Вертолёт R66
Сервисный бюллетень SB-16**ДАТА:** 15 декабря 2015 г.**КОМУ:** Владельцам, эксплуатантам и персоналу по техническому обслуживанию вертолётов R66**ТЕМА:** Коррозия на валах F642-1 из партии № 20**ПРИМЕНИМО К ВЕРТОЛЁТАМ:** Вертолёты R66, заводские №№ 0143...0172.**СРОКИ ВЫПОЛНЕНИЯ:** Не позднее ближайших 100 часов налёта либо до 31 января 2016 г., в зависимости от того, что истечёт (наступит) первым.**ОСНОВАНИЕ:** Произошло разрушение сварного вала F642-1, производственная партия № 20, вследствие внутренней коррозии. Настоящий Бюллетень требует доработки валов F642-1 ранних выпусков из конкретной производственной партии (№ 20) до сварных валов F642-6 (текущая модификация), имеющих дополнительное антикоррозийное покрытие.**ПОРЯДОК ВЫПОЛНЕНИЯ**

Рисунок 1

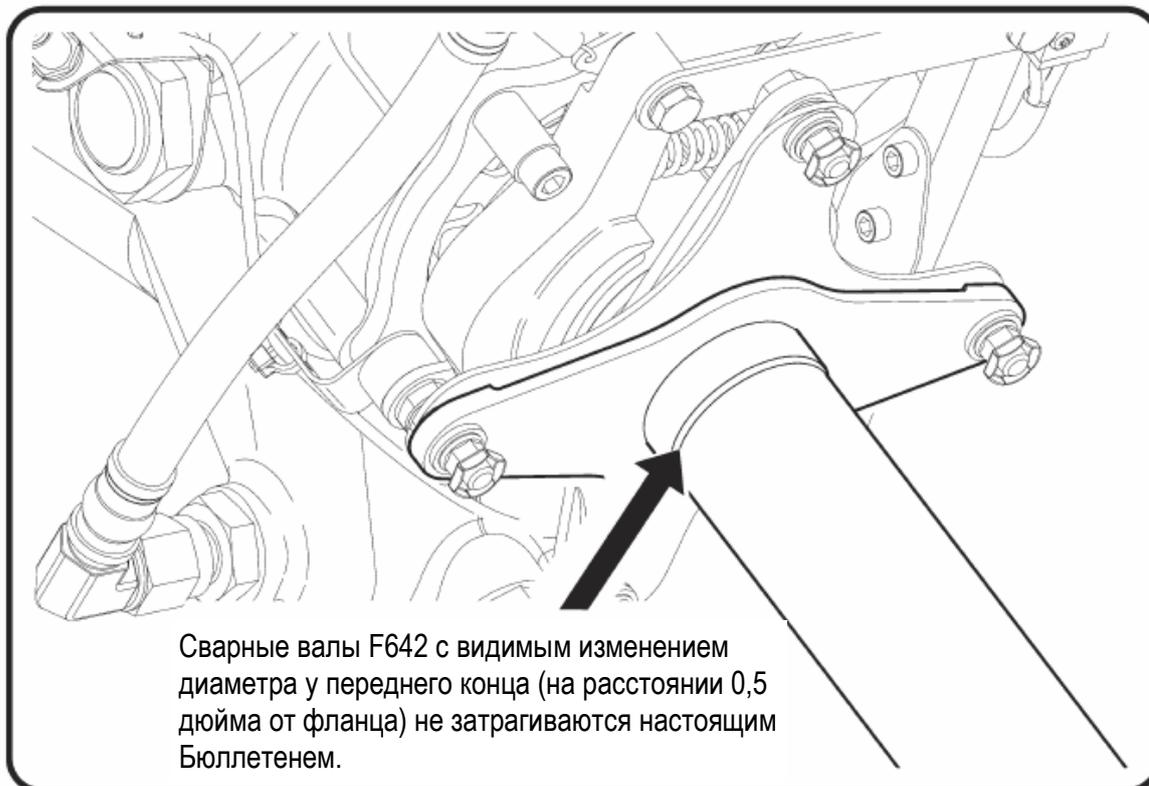
1. См. Рисунок 1. Выполните визуальный осмотр переднего конца сварного вала F642, установленного на вертолёте, на предмет видимого изменения диаметра. Валы с изменением диаметра в месте, указанном на Рисунке, не затрагиваются настоящим Бюллетенем; в случае с таким валом дальнейших действий выполнять не требуется.

2. Если у вала, установленного на вертолёте, нет изменения диаметра в месте, указанном на Рисунке, найдите на валу F642-1 маркировку номера партии (возле маркировки номенклатурного номера и индекса модификации). Маркировка может располагаться на валу или на фланцах (возможно, потребуется снять гибкие пластины, см. Руководство по техническому обслуживанию вертолёта R66 (R66 Maintenance Manual – MM), § 63-10).

3. Если на валу имеется маркировка “LOT 20” (“Партия № 20”), а также если номер партии невозможно определить, снимите вал согласно Руководству по техническому обслуживанию вертолёта R66 (R66 Maintenance Manual – MM), § 63-10, закажите в Отделе обслуживания покупателей компании RHC (RHC Customer Service) один комплект R9535 и установите его согласно MM § 63-10.
